**II/605 a III/2365 Beroun, rekonstrukce silnic - zbyvajcí úsek**

**Autobusové a odstavné zálivy - k.ú. Beroun**

**159.1 / 1**

**26**Objednatel: **Krajská správa a údržba silnic Středočeského kraje, příspěvková organizace**

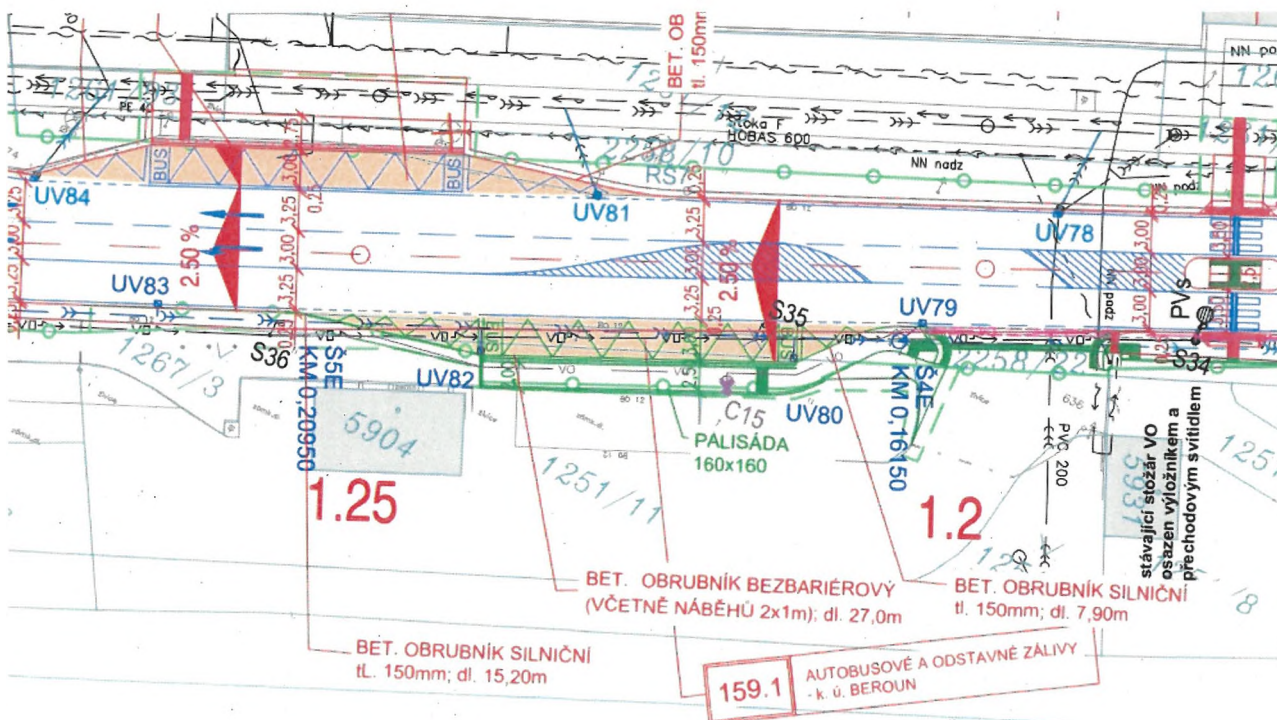
V souvislosti s probíhajícími jednáními mezi zástupci města Beroun a majiteli pozemku v k.ú. Beroun č. 2258/22, LV 10267 a č. 1267/3, LV 4289 se na Vás obracíme s dotazem, zda máme realizovat stavební práce objektu SO 159.1. Konkrétně se jedná o stavební práce v místě autobusové zastávky veřejné dopravy na jižní straně Plzeňské ulice, směr Beroun. Tato zastávka se nachází na výše uvedených soukromých pozemcích, které nejsou uvedeny v platném stavebním povolení. Na druhou stranu je tato zastávka součástí zadávací dokumentace a související práce jsou zahrnuty do soupisu prací SOD objektu SO 159.1. Níže uvádím výřez ze situace PDPS.

Zhotovitel tímto Objednatele na výše uvedenou skutečnost upozorňuje a žádá Objednatele o vydání vyjádření jak dále postupovat. Zhotovitel dále uvádí že:

- a) nedojde k prodloužení Doby pro dokončení díla dle Smluvních podmínek, protože potřebné práce pro provedení prací autobusové zastávky nemají v tuto chvíli vliv na kritickou cestu harmonogramu prací. Na druhé straně je vzniklou situaci nutné vyřešit nejpozději do 22.7.2023, protože má souvislost s probíhajícími pracemi a dokončením navazujícího objektu SO 101.
- b) může nastat snížení smluvní ceny, protože v případě neprovádění autobusové zastávky dojde k odečtení množství některých stávajících položek soupisu prací SO 159.1

Dobrý den všem,  
dle dohody z KD, za souhlasu TDI a AD stavby, po prověření u Regionální dotační kanceláře potvrzují, že v rámci naší stavby je nejlepším řešením realizaci stavby BUS zastávky neprovádět, následně finance v rozpočtu zahrnout a zpracovat jako méněnáklady stavby. Ideálním řešením, po dohodě se zástupci Města Beroun je realizovat BUS zastávku jako nezávislou objednávku Města. Děkuji za spolupráci a s pozdravem, Martin Voříšek.

Na základě dohody na KD stavby se zástupci KSÚS, města Beroun a TDI bylo rozhodnuto uvedenou BUS zastávku neprovádět v rámci stavby II/605 a III/2365 Beroun, rekonstrukce silnic. Zastávka bude realizována na základě nezávislé objednávky města Beroun. Položky soupisu prací související se zastávkovým zálivem budou zahrnuty jako méněpráce.
